Avis délibéré de l'autorité environnementale sur le projet de suppression du passage à niveau n°7 et d'aménagement routier avec réalisation d'un passage souterrain à Vernouillet (78)

n°Ae : 2012 - 07

Avis établi lors de la séance du 25 avril 2012 - n° d'enregistrement : 008195 - 01

Figure 5. Aménagements en remplacement du PN 7

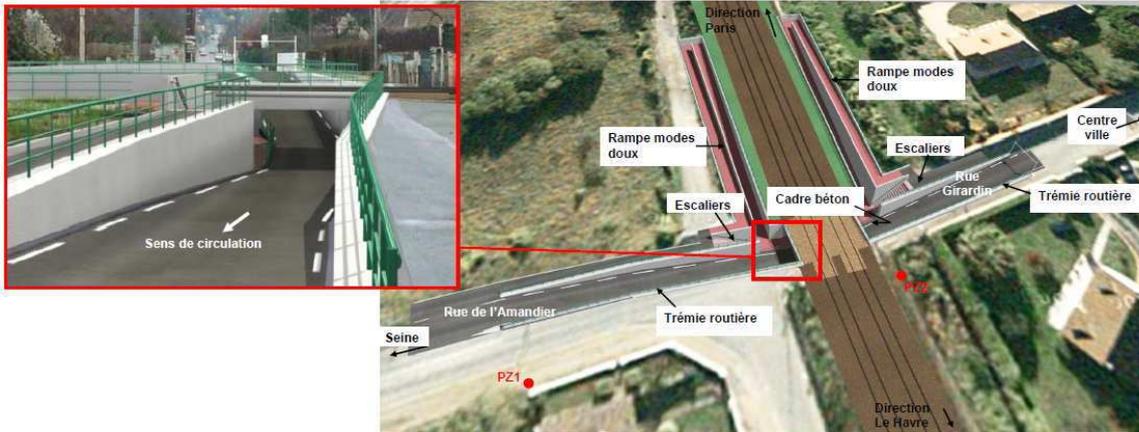
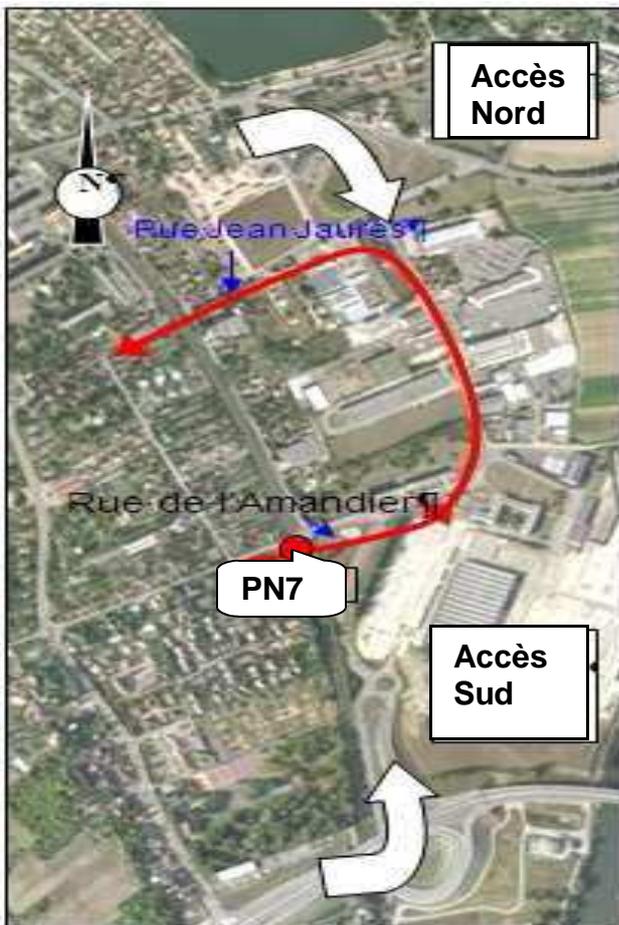
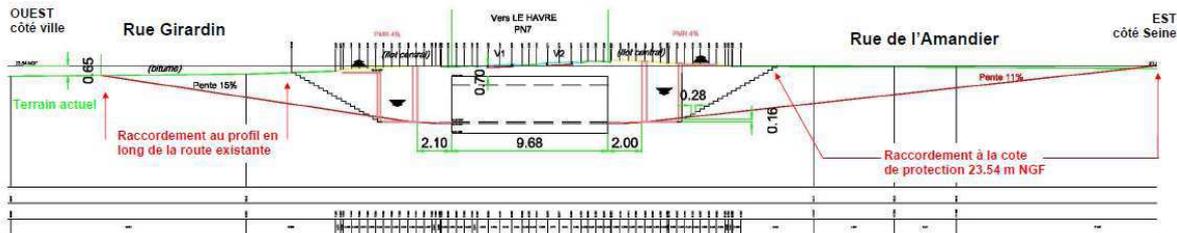
La notice explicative présente dans le dossier est inutilement longue, accompagnée de plans partiels dont l'orientation géographique n'est pas stabilisée (il est d'usage de placer le nord en haut de toute représentation cartographique, ce qui n'est pas le cas ici). Les aménagements connexes (bassins de décantation...) ne sont pas présentés avec précision.

Croquis extrait du dossier « loi sur l'eau »

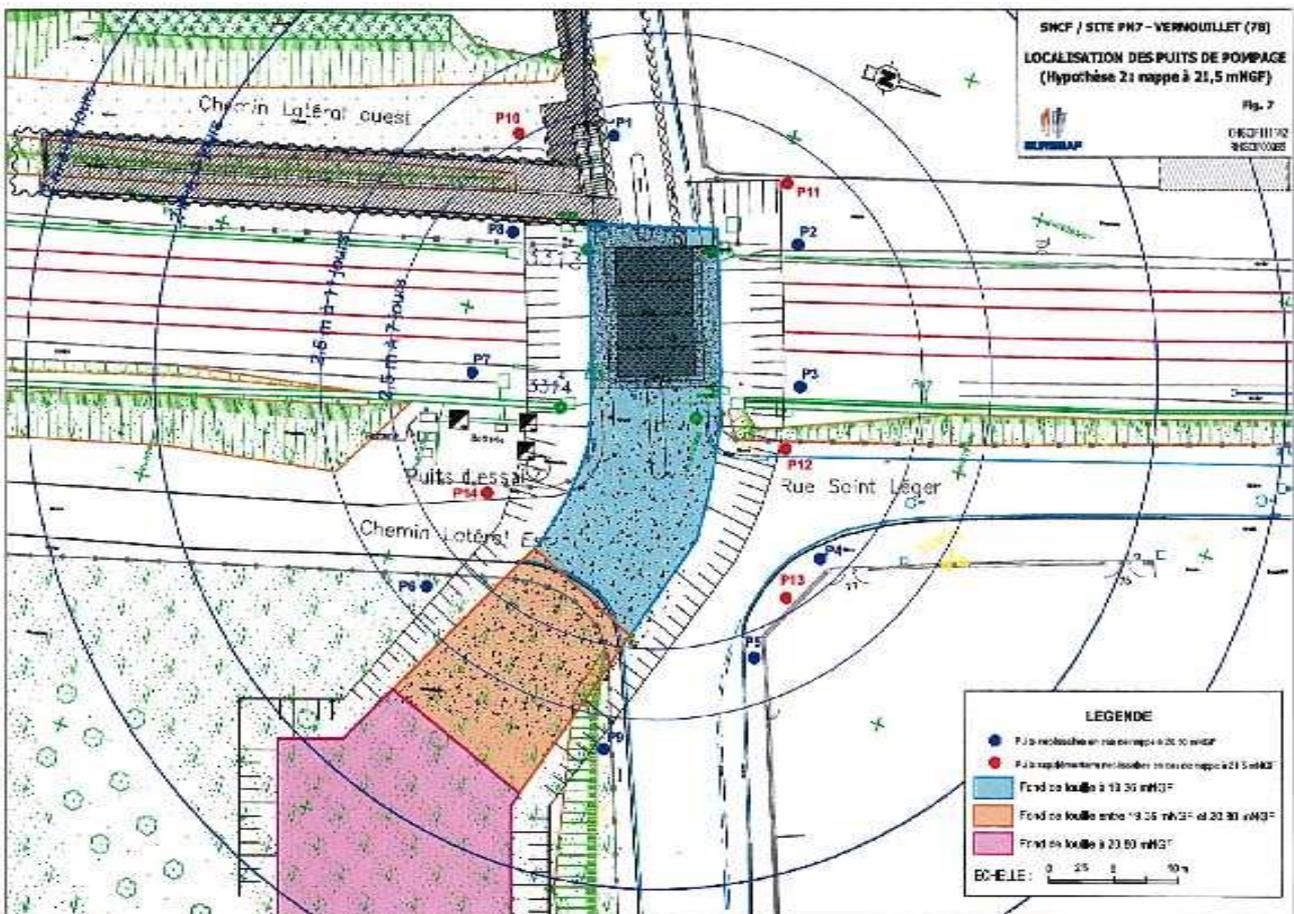
Le traitement des eaux pompées pendant le chantier de construction du passage souterrain est insuffisamment décrit dans le dossier d'étude d'impact : il n'y est pas précisé la localisation des bassins de décantation ni le trajet du transfert des eaux décantées vers la Seine.

L'Ae recommande de compléter le dossier en y reprenant les éléments principaux de l'étude d'incidences « loi sur l'eau ».

Croquis extrait du dossier « loi sur l'eau »

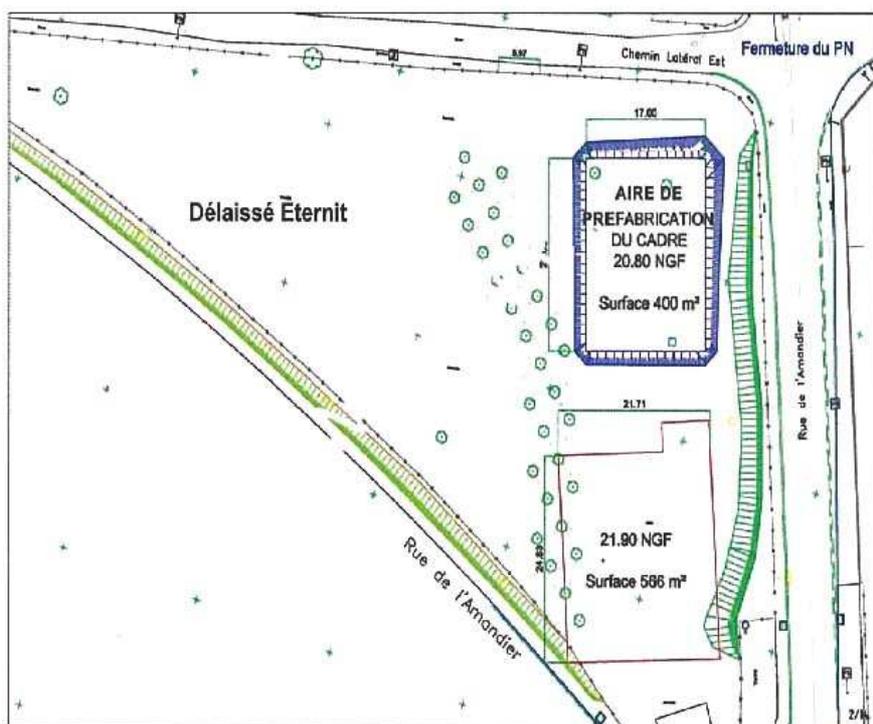
L'Ae fait remarquer que cette constatation ne permet pas d'affirmer, en l'absence d'indications sur la pollution des sols, que de l'amiante ne sera pas remise en suspension par la présence du chantier sur ce site et par la réalisation d'un bassin de décantation prévu à cet endroit.

L'Ae recommande de compléter le dossier sur cet aspect en précisant notamment la localisation du chantier et du ou des bassins de décantation utilisant les espaces pouvant contenir de l'amiante au sein de la friche industrielle de l'usine Eternit.
